**ODPOWIEDZI NA ZAPYTANIA DO TREŚCI SWZ NR 12
ORAZ INFORMACJA O ZMIANIE TREŚCI SWZ NR 9**

Dotyczy postępowania o udzielenie zamówienia publicznego w trybie przetargu nieograniczonego, którego przedmiotem jest „Budowa nowego obiektu Akademii Muzycznej im. Karola Szymanowskiego w Katowicach przy ul. Wojewódzkiej 56” Nr sprawy: ZP/AM/6/2021

14 - Balustrada demontowalna

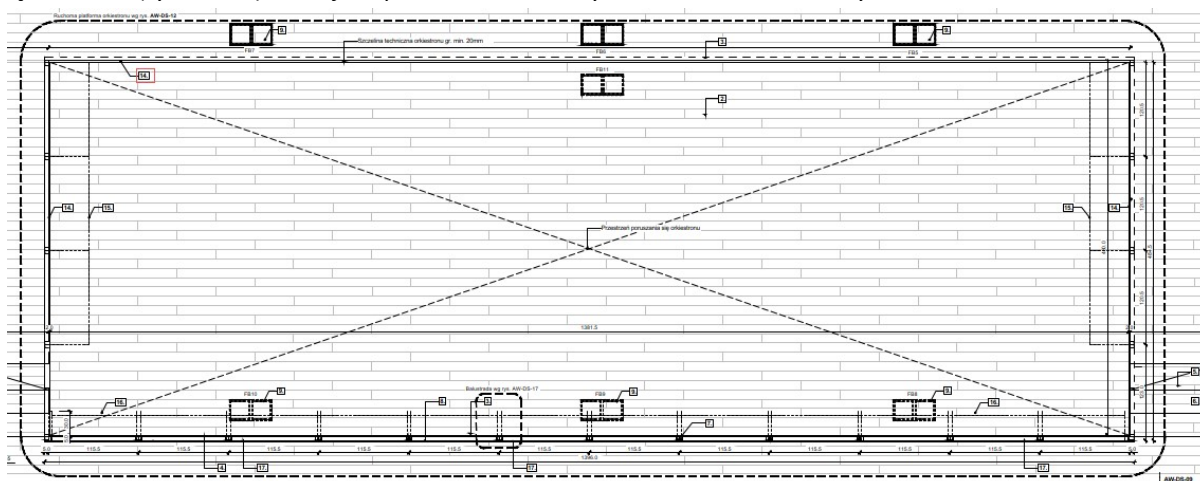
Balustrady demontowalne – prosimy o potwierdzenie, że należy wykonać wyłącznie balustradę frontową orkiestronu (od strony widowni) oraz balustrady boczne orkiestronu jak pokazano na rys. AW-DS-17 i nie należy wykonywać balustrady od strony sceny. Na rys. AW-DS-05 (Sala Wielofunkcyjna scena – rzut) wskazano również balustradę na scenie (symbol 14), której nie przedstawiono na rys. AW-DS-17, ani na innych detalach.

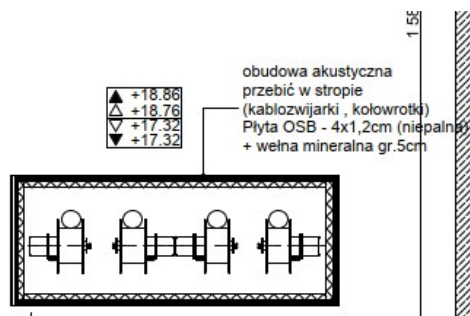
- zgodnie z przekrojem D-D (rys. AW-P-04) jest to rozwiązanie materiałowe nr 177 tj. blacha stalowa czarna perforowana, RV5-8 gr. 0,15cm, pokryta lakierem bezbarwnym?

Zamawiający informuje, że sufit bufetu powinien być wykończony blachą stalową czarną, perforowaną RV5-8 gr 0,15cm, pokrytą lakierem bezbarwnym.

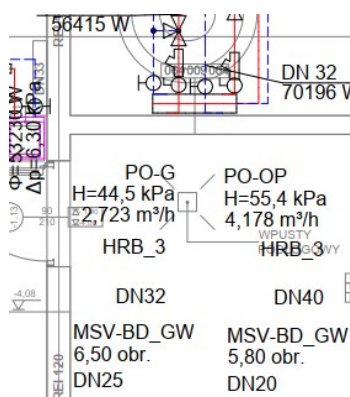
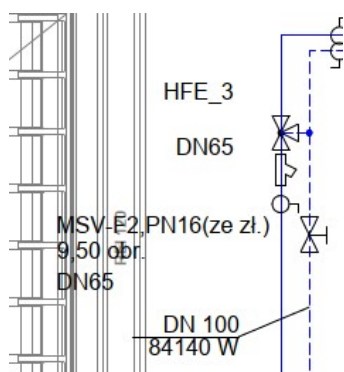
Prosimy o podanie parametrów technicznych naczyń wzbiorczych dla instalacji c.o. oraz chłodu. Obecnie podana tylko pojemność naczyń wzbiorczych.

Zamawiający informuje, że pojemność naczynia jest wiodącym parametrem dla tego typu elementów.

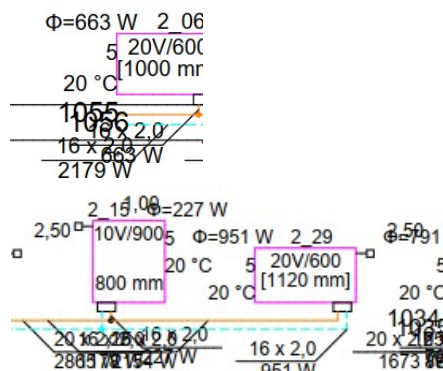
Prosimy o zweryfikowanie oraz przesłanie kompletnego oraz poprawionego Projektu Wykonawczego Instalacji sanitarnych. Obecnie w dokumentacji rysunkowej pojawia się wiele niejasności m.in.:

- opisy nie są jednoznaczne oraz nie są przyporządkowane do urządzeń oraz armatury:

- nakładają się opisy:

Zamawiający informuje, że jako załącznik do niniejszych odpowiedzi udostępnia poprawiony rysunek rozwinięcia.
